Znak sprawy :02/2018

Pakiet 5

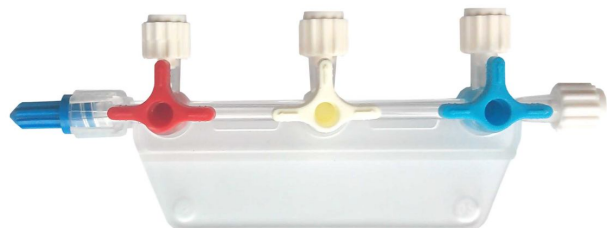
Czy Zamawiający dopuszcza rampy 3 i 5 drożne, jak na rysunku poniżej, tzn. z optycznym oznaczeniem pozycji otwarty-zamknięty (bez zatrasku kulowego, typu flowswitch) :

Odp. Tak
